**眞川發電所工事報告に就て**

(第十六卷第五號所載)

會員 工學士 新井榮吉

附圖第一 取入口及沈砂池參考圖

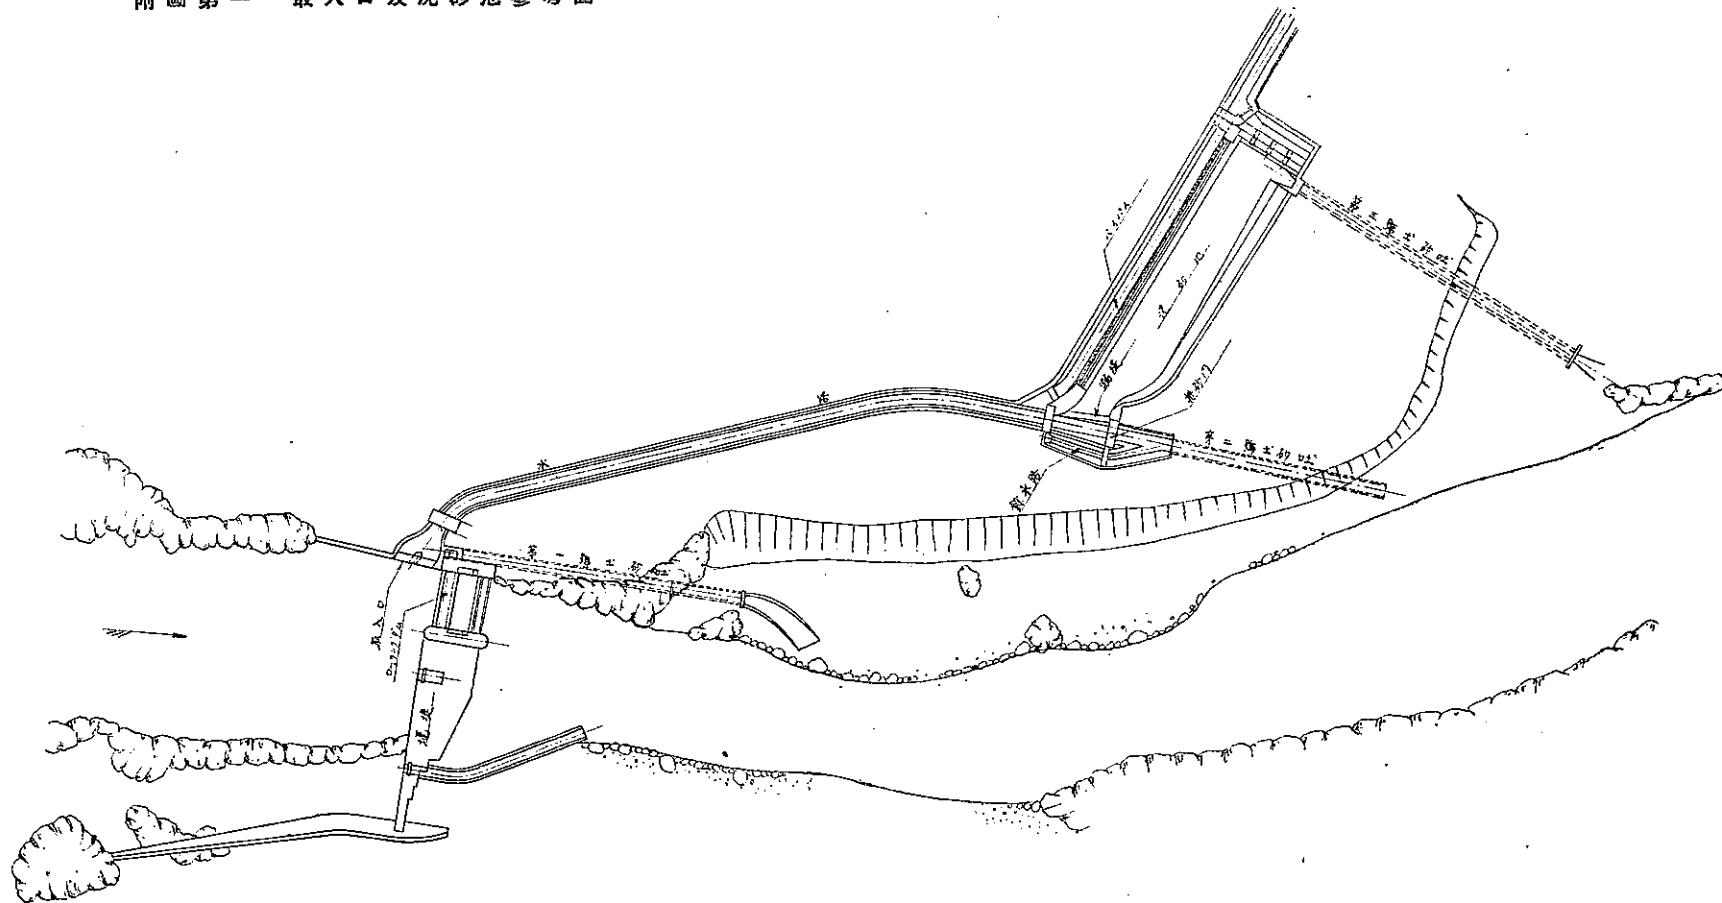
上手側壁前面に水裏を生じ砂礫を堆積する傾向があると思ふ。であるから之れはやはり附圖第一に示す様に取入口の方向を 60 度内外の傾きとして上下兩側壁の彎曲を適當に工夫して其の長さを略同様にすれば、取水は全面略均等に流入して水裏を生ずる事が無いから從て砂礫の堆積する事も少ないと思ふ。之れを要するに取入口の方向は 90~60° 内外ならば何れにしても流入する砂礫の量には大差は無いから一度流入した砂礫を取入口のポケットに停滯せしむる事無く流下せしむる事が肝要であると思ふ。

6. 取入隧道と沈砂池との連絡を設計の如く流し込みでなく乘越式にし附圖第一に示す様に取入隧道の尻を真直に川の方に向け、之れに排砂門を備へ洪水時には之れを開き取入口からは約 5 割位の餘水を送り、底部を轉流する砂礫は沈砂池に入る前に此の餘水と共に排出せしめ（出水中此の働きを爲さしむるには放射口が尻水に押されぬ様取水面を相當高くする必要がある、此の意味に於て堰堤は少し高きを望むのである）、沈砂池内には浮游土砂のみを導く方が沈砂池の效能を一層完全にするものと思ふ。設計の様では取入口より流下する砂礫は全部沈砂池に堆積するから大洪水の場合は沈砂池が砂礫で充満し、其の效用を失ふのみならず、之れを排除するに（側路からの射水の裝置があるとしても）尙相當な困難を感じる虞があると思ふ。

7. 沈砂池を前記の様な設計とする場合には取入隧道の勾配は尚一層急にして、轉流する砂礫を排除するに充分なる餘水を流し得る様に爲したいと思ふ。

附圖第二

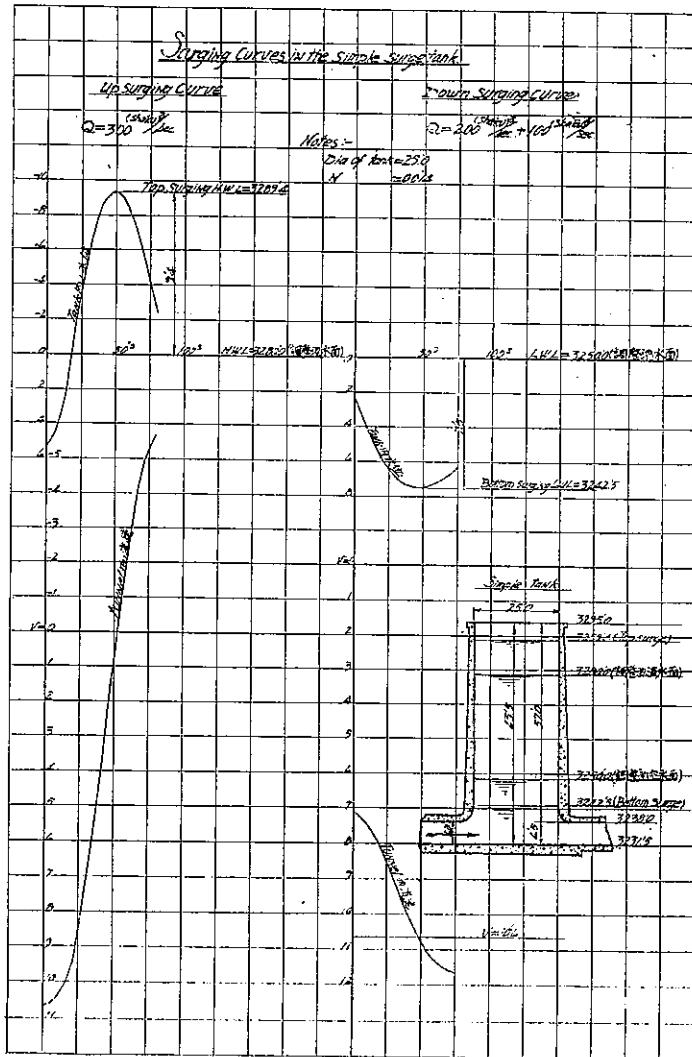
11. Surging の上昇は調整池満水面上 12 尺、降下は空水面下 6 尺とあれども記者の計算に依ると附圖第二に示す如く up surging に對しては餘裕が有り過ぎ、down surging に對しては少しく不足の様である。尤も調整池が空水位のとき全荷重に増す様な場合は稀であらうし、尙鐵管口までは相當餘裕があるから實際問題としては差支ない様である。又試運轉の際の surging 實測曲線に對しても著者の計算は著しき差違がある様であるが、記者は材料が無いから之に就て計算を試みる事は出來ないが、兎に角著者に依る計算の結果は何れの場合にも誤差が多過ぎる様である。而も bottom surging に於て夫れが danger side である、之れは何か誤算があるので無からうか。次に此の設計と同じ條件で differential tank を採用するものとして計算すると附圖第三に示す如く水槽の直徑は simple tank の 25 尺に對し 16 尺で同じ目的を達する事になる。之れに依つて 5 割に近い工事費を節約し得るものと思ふ。而も操作上から言ふと surging が迅速に靜止するとか、synchronous load change に依り surging が累加する虞が無い等の利益があつて運轉が安氣である。
